Dotyczy: postępowania przetargowego pn. „Budowa pływalni krytej przy ul. Taborowej [POZNAŃ]”, postępowanie numer PIM/01/24/ZP3/2023-372.

Pytania z 09.02.2024 r.

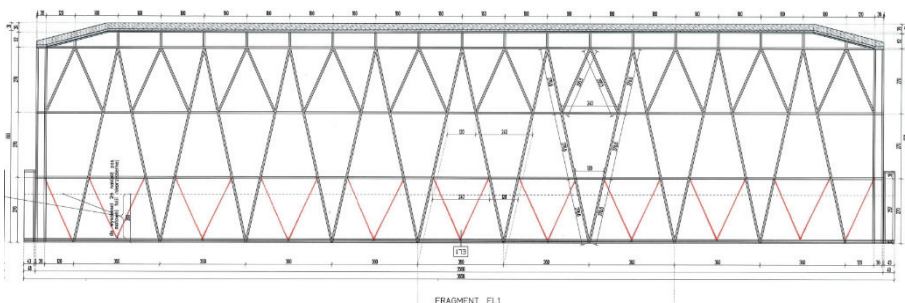
10. Ze względu na bardzo duże gabaryty szkła w fasadzie aluminiowo-szklanej EL1, prosimy o zgodę na wprowadzenie dodatkowego podziału (oznaczone kolorem czerwonym), zgodnie z poniższym rysunkiem; dodatkowy podział pasma dolnego w świetle przebiegu konstrukcji stalowej z rur D244,5x7,1

5.3.7. Zwieńczenie ściany zachodniej

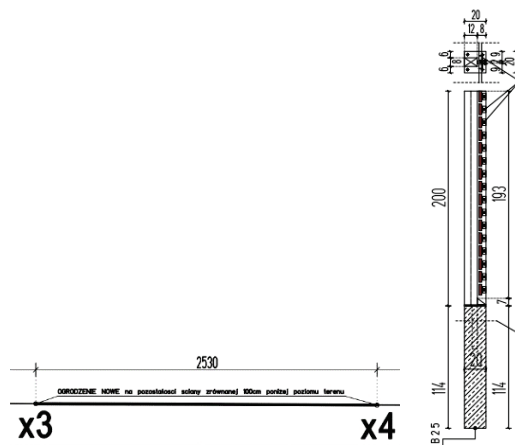
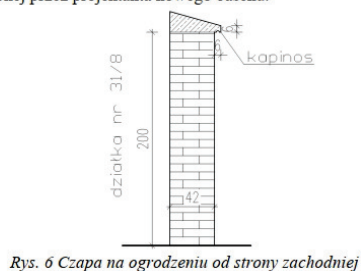
3. Prosimy o rozstrzygnięcie jakie ogrodzenie trzeba wykonać na linii istniejącego budynku przewidzianego do rozbiórki (odcinek nowoprojektowanego ogrodzenia x3

– x4), gdyż stoi on w sprzeczności z zapisami z projektu rozbiórki w punkcie 5.3.7 na str. 17. Nowoprojektowane ogrodzenie jest określone jest na rys. [43a d@A3-ogr-new-mod-tb 25.pdf](#).

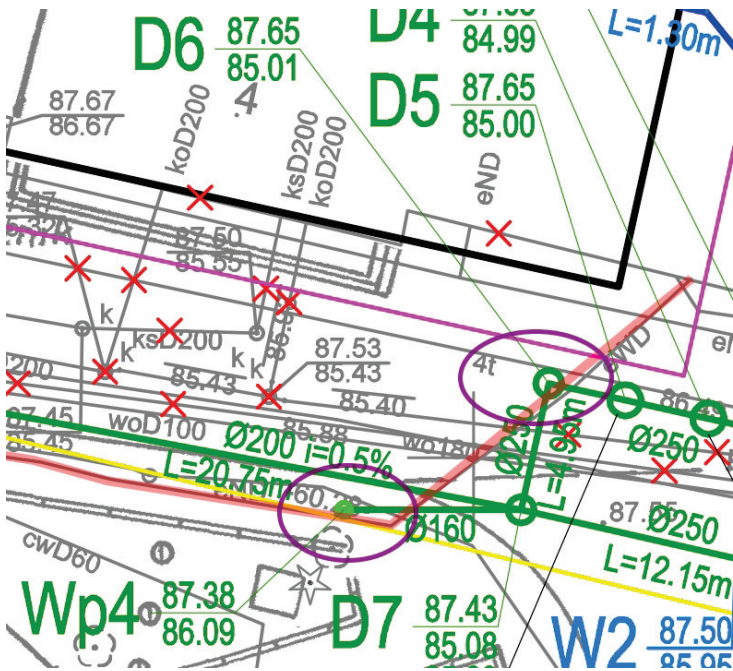
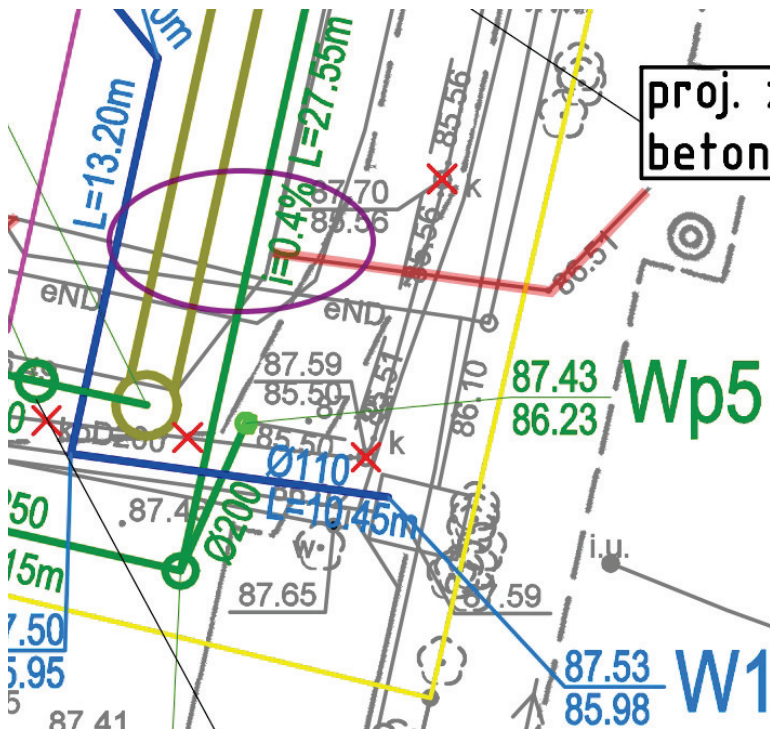
4. Prosimy o wydłużenie terminu składania ofert o 14 dni. Jest to argumentowane brakiem odpowiedzi na szereg pytań zadanych przez oferenta w trakcie postępowania.
5. Czy Inwestor posiada zgodę na prowadzenia prac na działce 32/9? Przewidziane w projekcie roboty instalacyjne związane z przyłączem sanitarnym swoim zakresem obejmują ww. działkę. Jednocześnie pragniemy zauważyć, że zaprojektowana sieć jest w kolizji z istniejącymi drzewami. W związku z tym prosimy o informację czy Inwestor posiada zgodę na wycinkę drzew będących w kolizji z przyłączem?
6. Prosimy o przesłanie rysunku zamiennego projektu sieci zew. Na dziś studnia D6 oraz wpust Wp4 pozostają w ewidentnej kolizji z istniejącym kablem wysokiego napięcia. Poniżej zrzut z zaznaczonymi miejscami kolizji.

7. Prosimy o przesłanie dokumentu wystawionego przez gestora sieci energetycznej potwierdzającego możliwość czasowego wyłączenia kabla wysokiego napięcia podczas wykonywania prac sieciowych na nowo realizowanym obiekcie. Zbiornik retencyjny oraz jedna z nitek kanalizacji deszczowej zaprojektowane zostały bezpośrednio pod kablem. Realizacja nowoprojektowanych sieci bez uprzedniego wyłączenia kabla jest niemożliwa. Poniżej fragment PZT z zaznaczonym obszarem kolizji.
